DAC.0016.2023 - Affidamento di fornitura, posa in opera e Full Maintenance Service (FMS) di n. 1 Banco Prova Gruppi di Rincalzatura.

Risposte alle richieste di chiarimento pervenute

Planimetria

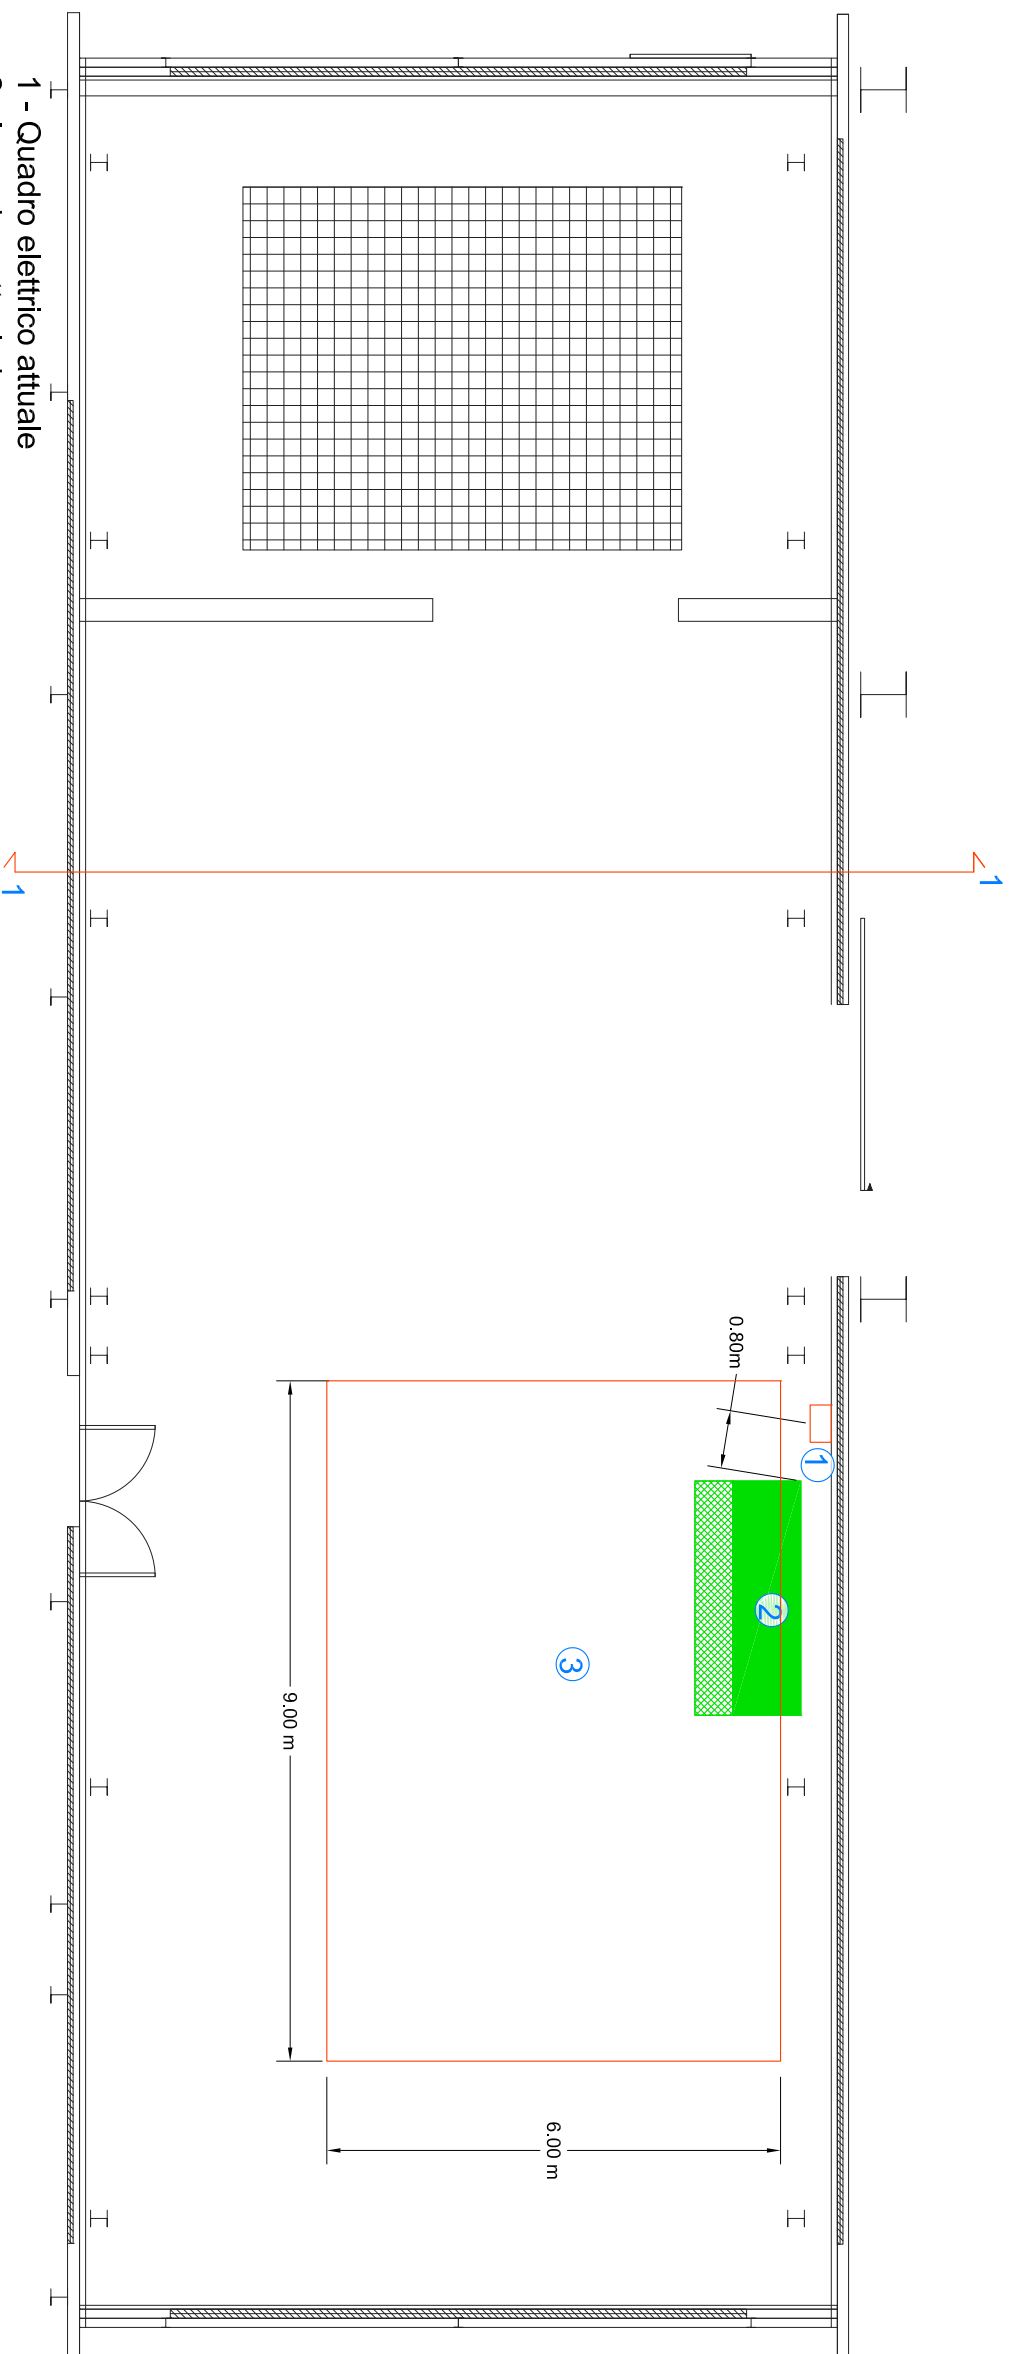
Chiediamo se sia possibile avere la distanza massima dell'area di installazione del banco dal quadro elettrico dal quale sarà derivata l'alimentazione elettrica del banco stesso.

Chiediamo se sia possibile avere una planimetria, possibilmente in AutoCAD dell'area di installazione del banco.

per il dettaglio della distanza massima dell'area di installazione del banco dal quadro elettrico si rimanda alla planimetria in allegato.

in allegato alla presente è disponibile la planimetria richiesta.

- 1 - Quadro elettrico attuale
- 2 - Ingombro attuale banco prova
- 3 - Superficie massima da utilizzare per il banco e accessori

Il locale è coperto con una tettoia aperta su tutti e quattro i lati. Lo stesso risulta confinato tra i locali officina, pertanto è parzialmente protetto dagli agenti atmosferici. Non è dotato di climatizzazione estiva/invernale, pertanto la temperatura e l'umidità sono quelle presenti nell'aria durante le diverse stagioni.
